Samodzielny Publiczny Szpital Wojewódzki im. Papieża Jana Pawła II w Zamościu

DZP.3320.73.23

Dotyczy: wyjaśnienia treści SWZ.

Samodzielny Publiczny Szpital Wojewódzki im. Papieża Jana Pawła II w Zamościu, ul. Aleje Jana Pawła II 10 informuje, że wpłynął wniosek o wyjaśnienie treści specyfikacji warunków zamówienia opracowanej do postępowania o udzielenie zamówienia pn. **Wykonania robót budowlanych polegających na przebudowie istniejących pomieszczeń Apteki Szpitalnej na potrzeby Pracowni Żywności Pozajelitowej, Izby Recepturowej.** Poniżej podajemy treść pytań i wyjaśnień:

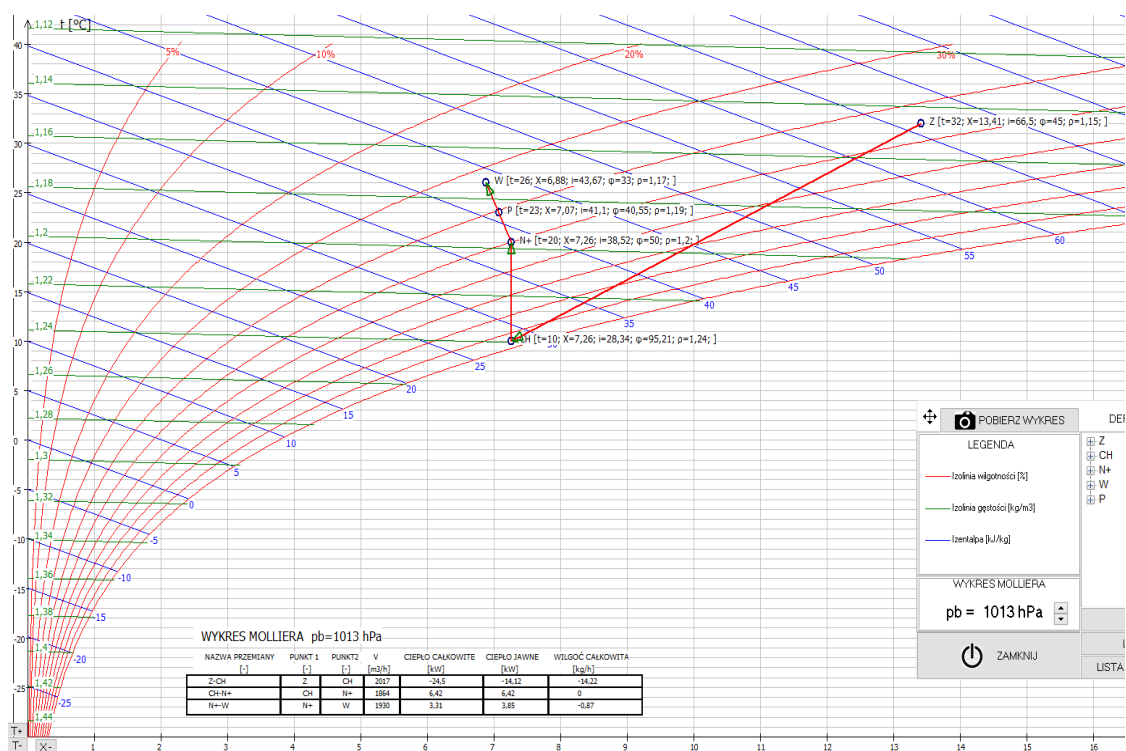
Zaprojektowany agregat chłodniczy o mocy chłodniczej 10,5kW nie jest w stanie zapewnić wymaganej ilości chłodu dla chłodnicy zlokalizowanej w centrali.

Dla następujących parametrów:

wydajność powietrza: 1930m³/h

powietrze zewnętrzne lato: 32°C, wilgotność 45%

powietrze nawiewane 20°C, wilgotność 50%

wymagana moc chłodnicy wynosi 24,5kW (moc całkowita)

Moc nagrzewnicy osuszającej: 6,4kW

Poniżej wykres i-x ilustrujący powyższe obliczenia - proces chłodzenia i osuszania w warunkach obliczeniowych

Z powyższych obliczeń wynika, że aby zapewnić wymagane przez dokumentację projektową parametry powietrza nawiewanego $t=20^{\circ}\text{C}$, $\phi=50\%$ należy zastosować agregat o mocy chłodniczej $Q_{ch}=22-24\text{kW}$.

Jest to ponad dwukrotnie większa moc niż podana w projekcie ($10,5\text{kW}$).

Czy w świetle powyższego mamy zgodnie z projektem kupować agregat o mocy chłodniczej $10,5\text{kW}$ oraz chłodnicę w centrali $10,5\text{kW}$?

Wyjaśnienie: Z uwagi na to, że centrala wentylacyjna ma również pracować w trybie osuszania, zaprojektowano nową chłodnicę o mocy $24,4\text{kW}$ wraz z agregatem chłodniczym o podobnej mocy. W załączeniu dobór centrali wentylacyjnej wraz z agregatem dla chłodnicy w centrali.
